## **Stadtbezirk Innenstadt-Ost**

### **Frühzeitige Öffentliche Beteiligung gemäß § 3 Abs. 1 BauGB**

#### **Bebauungsplan InO 205 - Sckellstraße, Änderung Nr. 10**

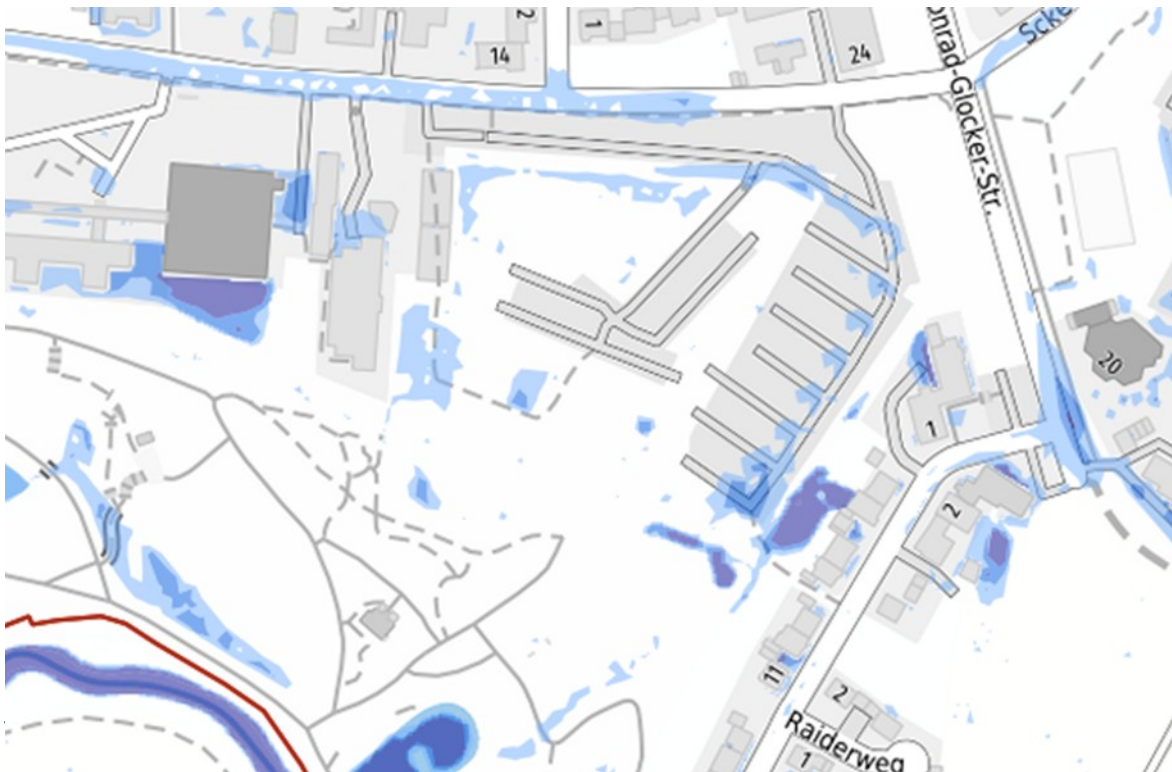
- **Wir schlagen einen Verzicht auf die Reihenhausbebauung vor. Die fünf Hufeisenförmigen Komplexe können etwas nach Norden verschoben werden (da weniger Parkplätze notwendig sind). Die Kindertageseinrichtung sollte auf die Fläche der wegfallenden Reihenhausbebauung verlegt werden (siehe nachfolgende Skizze).**
